Felles merknad til oppstart av reguleringsplan for Stølsmarka, Alversund i Lindås kommune

Lindås - Gnr 137 Bnr 693 mfl - Detaljreguleringsplan for Stølsmarka - Uttale til oppstart av planarbeid

Fråsegn til oppstart for Stølsmarka gnr 137 bnr 693 - Detaljregulering - Lindås kommune

Merknad til oppstart av reguleringsplan – Stølsmarka gnr. 137 bnr. 693 m.fl. – Lindås kommune

Kart over planområde i varsetet frå Ard arealplan

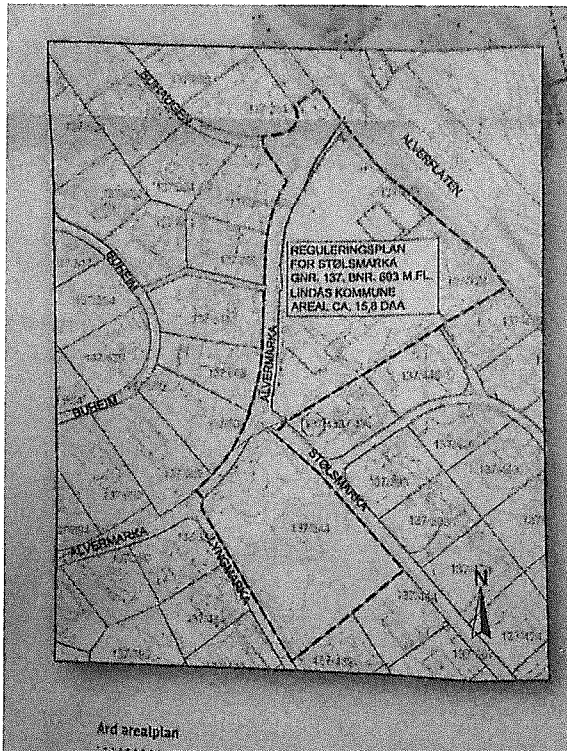
Desse merknadane/innspele er veldig generelle sidan vi har lite konkret informasjon. Det er også fleire ulikheiter på skisser frå Ard arealplan til kommunen og til naboane. Nokre naboar har heller ikkje motteke varselet. Den største forskjellen er kartet over planområde i nabovarselet, sjå bilete under. Der er det tatt med både veg, vegkryss og ein pumpestasjon som ein del av arealet. Det er oppgitt til å vere ca 15,8 DAA. Vi går ut i frå at dette arealet ikkje inngår i utregning av utnyttelsesgrad.
